# 改善箇所説明図

## 基準不適合発生箇所

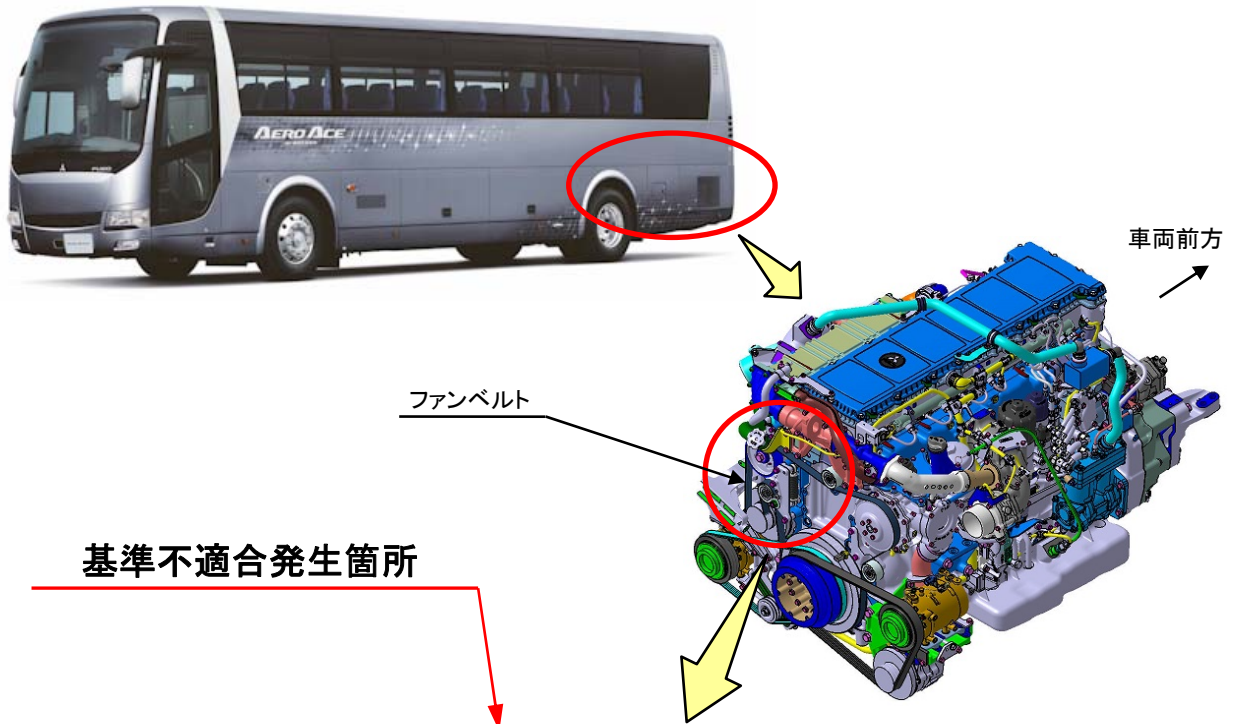
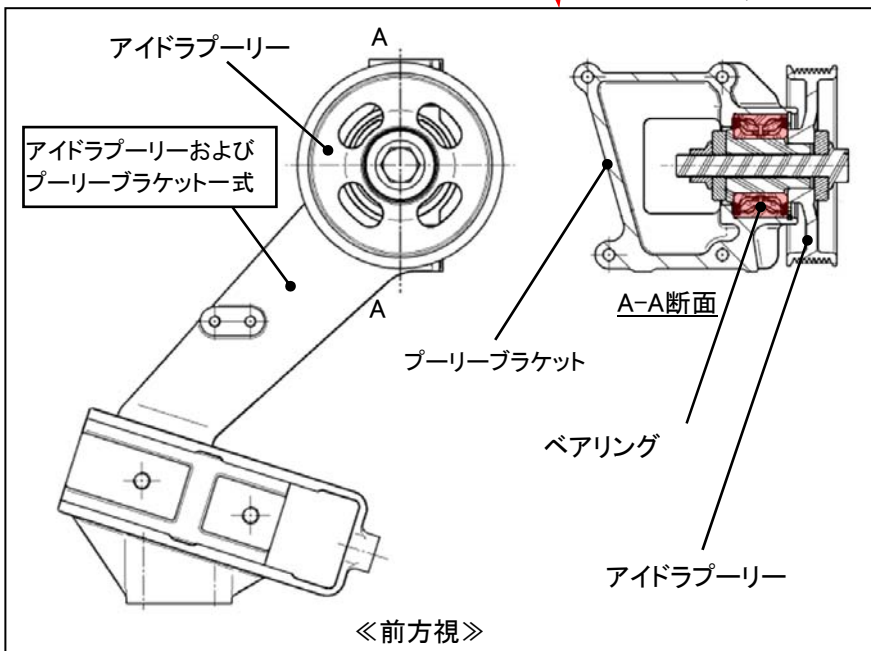
大型バスのファンベルト用アイドラプーリーベアリング部の製造指示が不適切なため、製造時にベアリングが変形して組み付けられることがある。そのため、そのままの状態で使用を続けると、ベアリングに異音や焼付きが発生し、最悪の場合、ファンベルトが切れてオーバーヒートに至るおそれがある。

全車両、アイドラプーリーおよびプーリーブラケット一式を対策品に交換する。

注：  は交換の対象になる部品を示す。
